Meie 05.06.2025 nr 7.1-1/25/7994-2

**Hiiu maakonnas Vilivalla ja Valgu külas
Tammele ja Valgu tee ristumiskoha ehitamise
nõuded**

Joonis 1. Ristumiskoha pikikaldete kujundamine

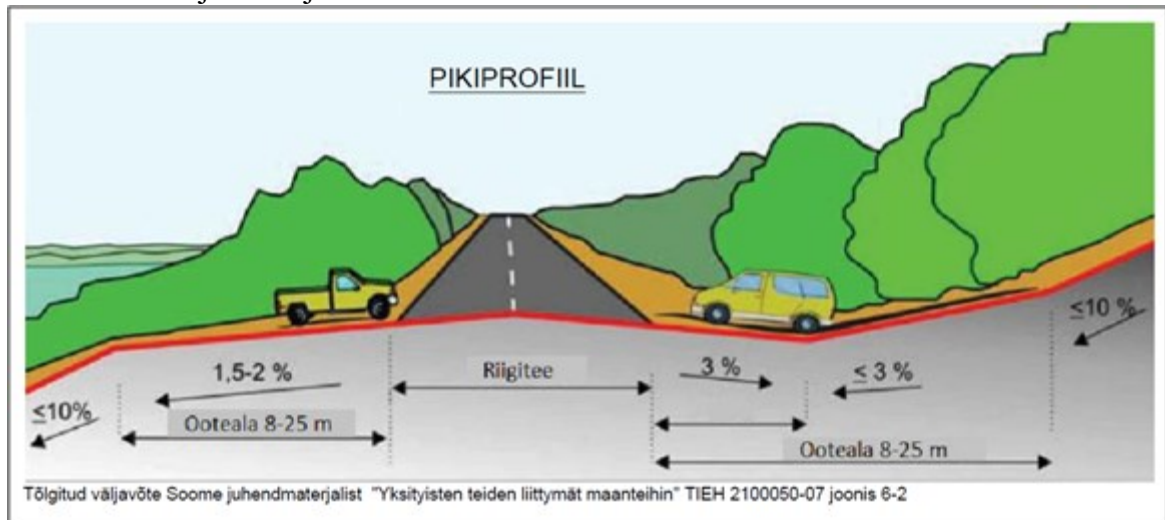
- 8.4. Mõõdistada olemasolevad riigitee veeviimarid mahu, mis on vajalik eelvoolu tagamiseks.
- 8.5. Projekti kooskõlastamiseks esitamise hetkel peab olema geodeetilise mõõdistuse sh kooskõlastuste vanus kuni üks aasta.
9. Ristumiskoha plaanilahenduse koostamisel lähtuda Transpordiameti tüüpjoonise II põhimõtetest. Pöörderaadiused määrata liikluskooresseis kõige ebasoodsama sõiduki pöördekoridoride järgi. Kujutada pöördekoridorid joonistel.
10. Ristumiskoht projekteerida riigiteega võimalikult täisnurga all. Ristumiskoha pikikalded määrata vastavalt alltoodud joonise põhimõtetele arvestusega, et riigitee alusele maale sademeveett üldjuhul ei juhitata.
